## **Høring og offentlig ettersyn - Plan 2188 - Detaljregulering for utvidelse av Helma Hotell - Thomas Von Westens gate 2, 3, og 5 - seksjon for kart og arealplans vurderinger av planforslag datert 20.11.2023**

### **Prosjektet kort oppsummert**

1-2 / Visualisering av planforslaget, sett fra krysset Sørlandsveien/ Kirkegata og fra Th v W gate.

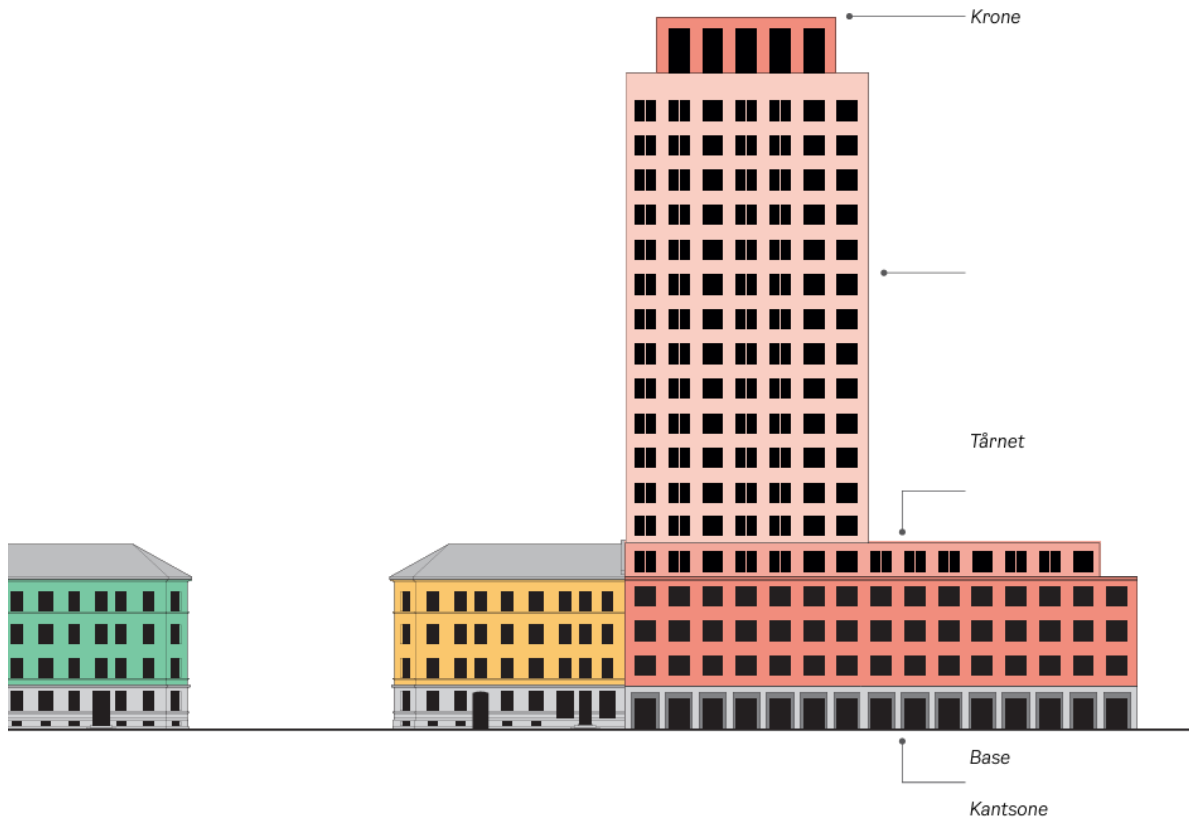
Utredningene viser at et høyhus med utforming som foreslått vil ha negative konsekvenser for nabolag/ nærmiljø, sol/ skygge, lokalklima, kulturminner og landskapsvirkning.

Forslagsstiller har i liten grad innarbeidet forslag til avbøtende tiltak som er foreslått i egne rapporter og utredninger, men har valgt å beholde konseptet slik det så ut før virkningene ble utredet. De velger å ikke følge foreslåtte tiltak som kunne ha redusert høydevirkning og landskapsvirkning, og ivarettatt hensyn til kulturhistoriske bygg på en bedre måte.

Disse elementene går i motsatt retning av de anbefalte avbøtende tiltakene: trapper ikke ned etasjetall mot omkringliggende bygg, bygget har ikke smalnet form, har ikke en mørk og matt farge, tar lite hensyn til omkringliggende kulturminner og nabobebyggelsens visuelle forbindelser. Høyhuset oppleves stort og høyt, og utkragningen for de øverste 6 etasjene forsterker denne opplevelsen av volumet. I illustrasjonen under vises en prinsipiell tilnærming til hvordan høyhus kan utformes:

7 / Illustrasjon av nytt hotellbygg med omgivelser.

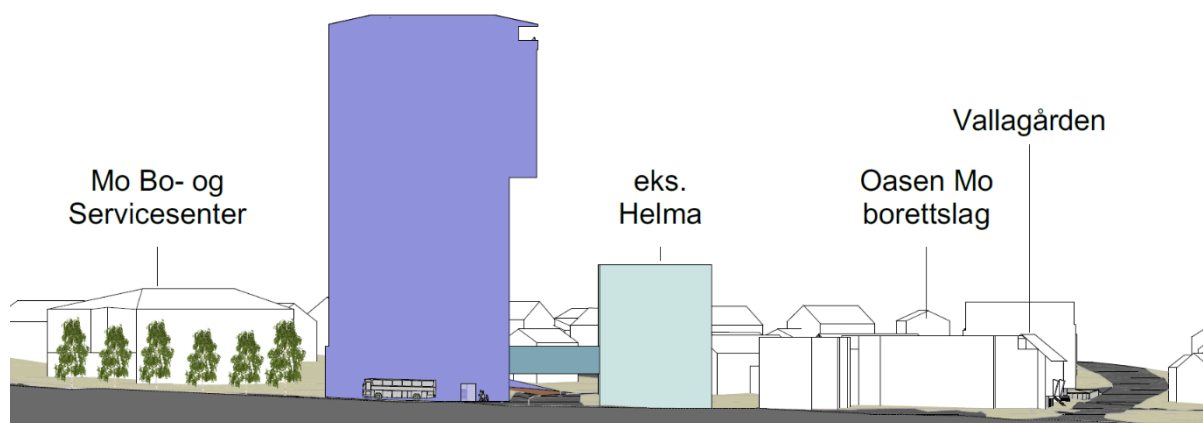
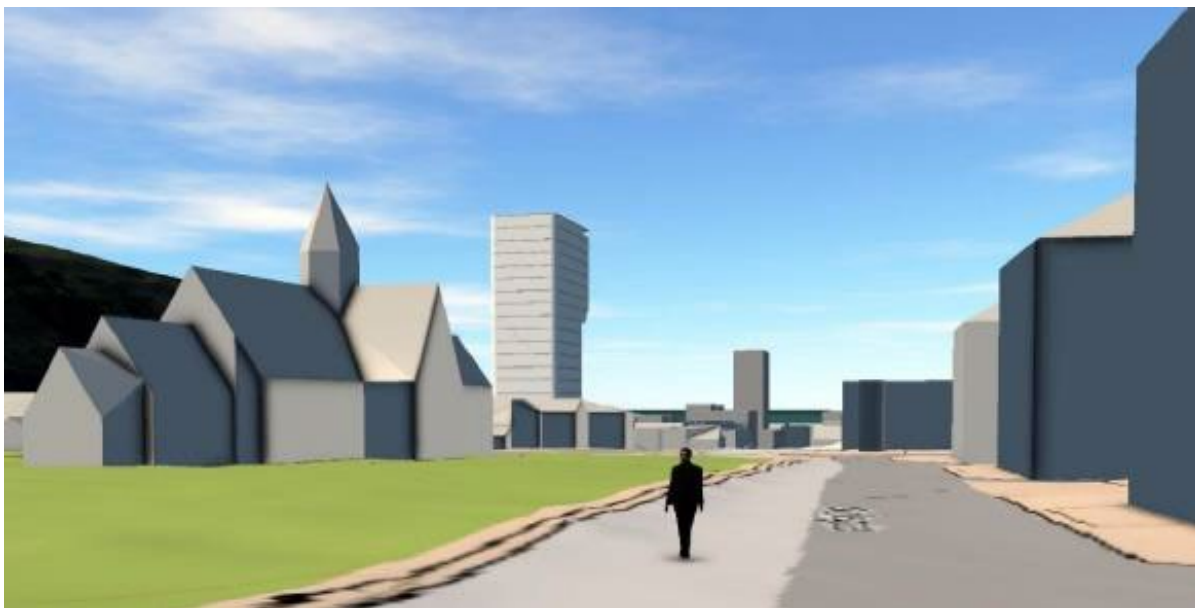
Planforslaget medfører en vesentlig endret bygningstypologi på tomta som ligger i overgangen mellom et etablert boligstrøk og bysentrum. Det er satt høydebestemmelser som åpner for en bygning med en base i 2 etasjer og et høyhus i 18 etasjer. Planforslaget medfører at Mo sentrum vil endre karakter og bygget vil være i sterk kontrast til dagens bebyggelse. 1.etasje skal være på nivå med Th v W gate, ca. kote 13. Maksimal høyde er satt til kote 87, som gir et 74m høyt bygg. Bygget knytter seg til eksisterende hotell via en lukket gangpassasje over Th v W gate.

Planforslaget vil bidra til at området vil oppleves tettere på sentrum og et høyhus kan oppleves negativt på innbyggernes stedsidentitet. Skyggevirkningen vil forringe kvaliteten og opplevelsen av nabolaget. For personer som beveger seg fra Mobekken til sentrum vil nytt hotellbygg dominere inntrykket av byen.

9-10 / Utsnitt av vindkomfortkart: 0-alternativet (høyre) og utbyggingsalternativet (venstre) - se mørkegrå farge.

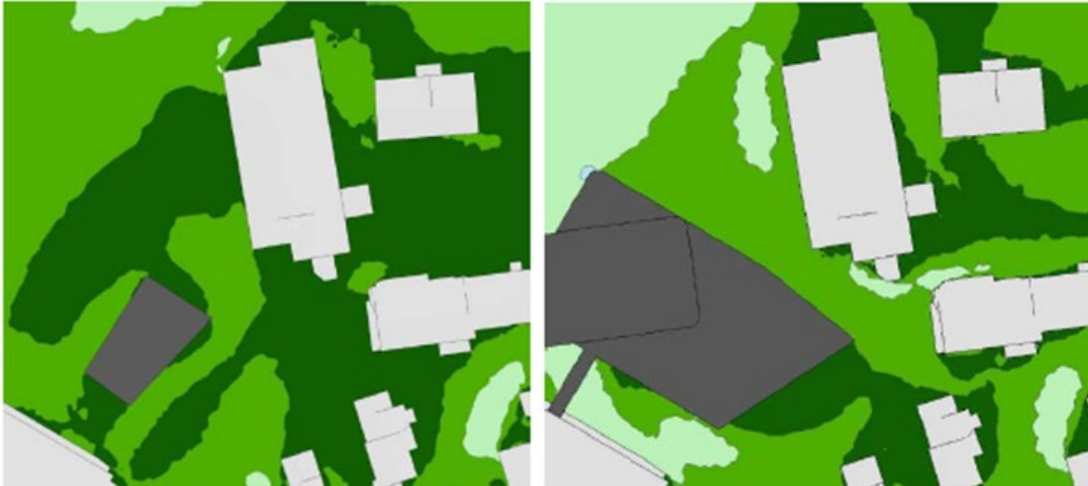
Vindanalysen viser at barnehagen får betydelig redusert vindkomfort som følge av høyhuset, fra "sitte lenge"- til "stå"-komfort. Det innebærer at det må benyttes skjermingstiltak dersom det skal legges til rette for å sitte i lengre tid (eller plassering av sovevogner ute). Skjermingstiltak vil påvirke soltilgang. Sikkerheten i området er generelt god, men påvirkes av sterk vind fra Kirkegata. Takhagene har utfordrende vindkomfort/ soner med redusert sikkerhet. Dette vil kunne påvirke bruken og utnyttelsen av arealer som er tiltenkt barn og unge i nærområdet.

11 / Sol-skyggeforhold 23. juni kl. 17.00 (se vedlegg 10D).

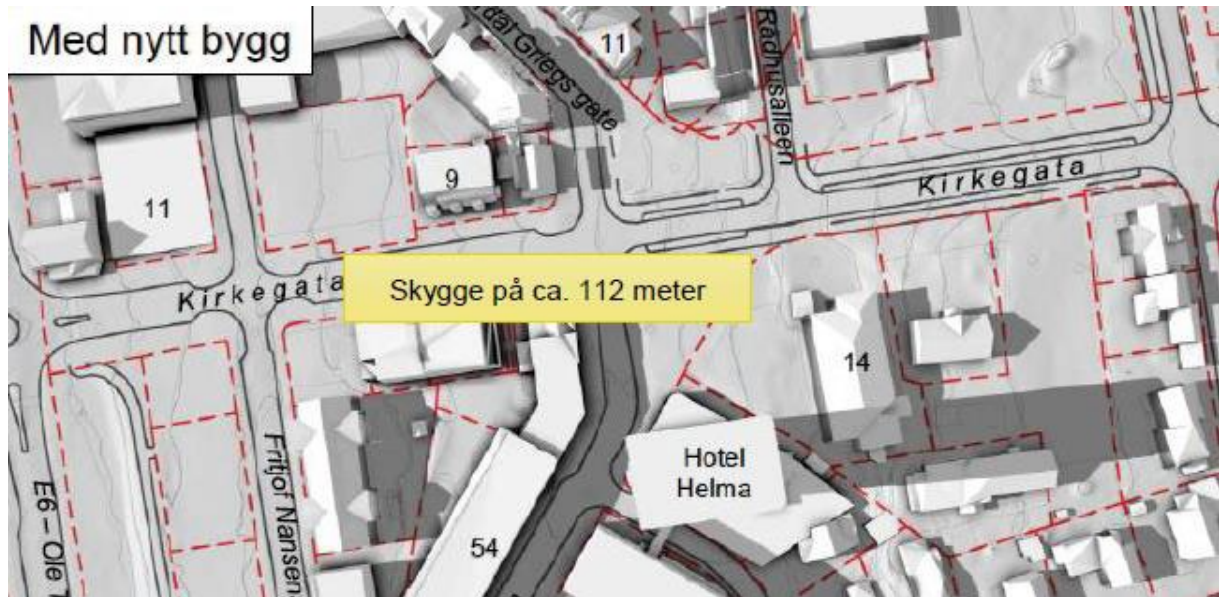
Utredningene viser at tiltaket vil medføre tap av utsikt for naboer øst om planområdet, og høyhuset vil ha store konsekvenser for soltilgang, særlig områdene nordøst blir berørt på ettermiddag og kveld. Noen naboer får redusert vindkomfort på sine uteområder, slik at det blir mindre attraktivt å sitte ute over lang tid.

Vindanalysen viser at vindkomfort på utearealene til bosenteret går fra dagens gode komfort der man kan sitte lenge, til komfort egnet for bare kortere tids sitting og i noen områder ikke sittekomfort i det hele tatt. I tillegg til at vindkomforten endres av det foreslåtte høyhuset, viser sol/skygge-analysen at dagens tilrettelagte og solfylte sitteplasser i hagen vil miste solen hele året mellom kl. 13-17, altså i det viktigste tidsrommet for beboernes bruk av uteoppholdsarealene. Beboerne her vil ha begrenset mulighet for å benytte seg av alternative oppholdsarealer lenger unna, og er avhengige av tilgjengelige arealer i umiddelbar nærhet.

Det er tenkt at nye rekreasjonsarealer i planområdet – to takhager - skal oppveie noe av kvalitetstapet for utearealer i nabolaget, og det er tatt inn rekkefølgekrav for disse. Det er vår vurdering at tilgjengelige utearealer på tak ikke gir noen garanti for en opplevd økt kvalitet til nabolaget. Det er positivt at de tilrettelegger for nye rekreasjonsarealer for nabolaget i prosjektet, men vi tror det skal mye til før nabolaget vil oppleve dette som «sitt» rekreasjonsareal, og tror avstand fra deres egen inngangsdør i stor grad vil påvirke om de vil benytte seg av arealene. Takhagene vil derfor ikke kunne oppveie nok for de negative virkningene som påføres området som helhet.

12-13 / Vindkomfort/ sikkerhet på østlig side av tak over base. Kartet gjelder i kroppshøyde over takplan.

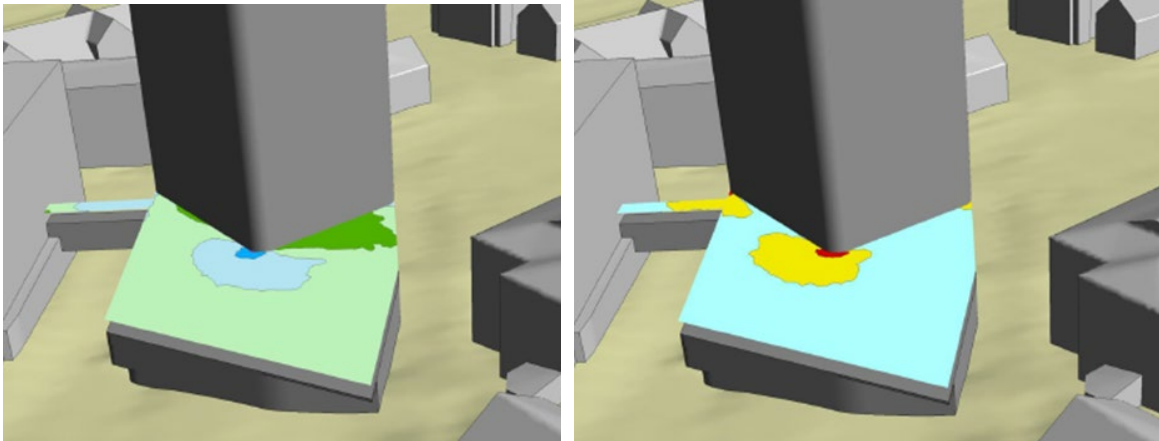
Det meste av taket over konferansesenteret vil kun bli komfortabelt for stående. Ved tårnets sørøstlige hjørne vil vinden merkes ofte og det vil ikke være komfortabelt for opphold og kun på et mindre areal vil det oppleves behagelig å sitte. Vindkomfortkartene viser at det vil være behov for omfattende skjermingstiltak dersom det skal tilrettelegges for gode sitteplasser på takhagen, og skjermingen vil være ekstra utfordrende fordi en del av vinden kommer som fallvind ovenfra.
